## SERVICE INFO – INA 0105

# Kitul de reparație 530 0550 10

pentru generația a 2-a de motoare diesel VAG cu rampă comună

Figura 2: Fulia deflectoare 532 0623 10 (stânga) / Fulia deflectoare 532 0349 10 (dreapta)

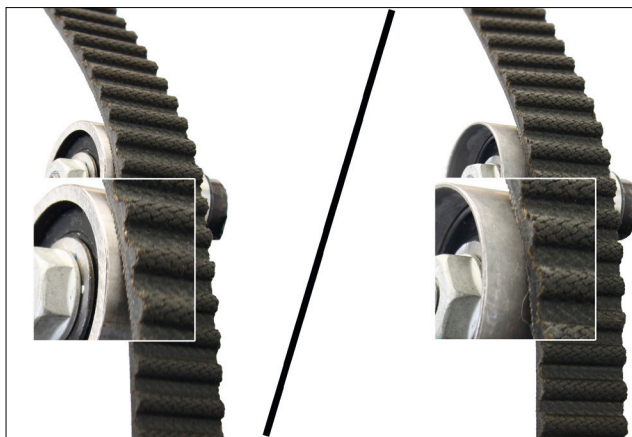
Toate kiturile și seturile specificate sunt echipate cu fulie deflectoare 532 0623 10 îmbunătățită (Figura 2, stânga). Această fulie înlocuiește fulia deflectoare 532 0349 10 (Figura 2, dreapta) folosită la vehiculele menționate.

În comparație cu modelul anterior, fulia deflectoare optimizată este cu aprox. 6,6 mm mai îngustă. În consecință, cureaua dințată trece peste fulie într-o poziție centrală, asigurând o distribuție mult mai eficientă a forței asupra rulmentului cu bile. Prin această modificare, fulia a fost adaptată pentru condițiile cărora trebuie să le facă față acest ansamblu de distribuție.
